Inspraakbundel

**Zienswijzen op ontwerpbesluit 'Evaluatieboring A11 Nobian
Zuidwending'**

Evaluatieboring A11 Nobian Zuidwending

Evaluatieboring A9

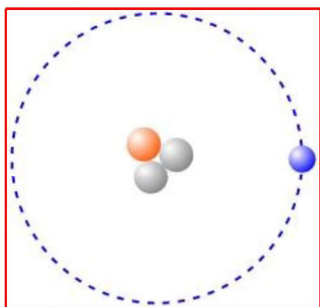
Voor wat betreft de landschappelijke inpassing van de voorgenomen locatie A9 is het van belang om te weten wat er op termijn met de aangrenzende locatie A8 (bestaande zoutwinlocatie) gaat gebeuren. Beide locaties liggen landschappelijk gezien vrijwel tegen elkaar aan. Uit overleg is naar voren gekomen dat bij een positieve evaluatieboring op locatie A11 de locatie A8 op termijn wordt ontmanteld. Voor de landschappelijke inpassing van locatie A9 is het belangrijk dat de locatie A8 op termijn ook daadwerkelijk wordt ontmanteld, met inbegrip van alle verhardingen, hekwerken etc., en dat deze locatie wordt teruggebracht naar de oorspronkelijke toestand. Wij verzoeken u hierover duidelijkheid te geven.
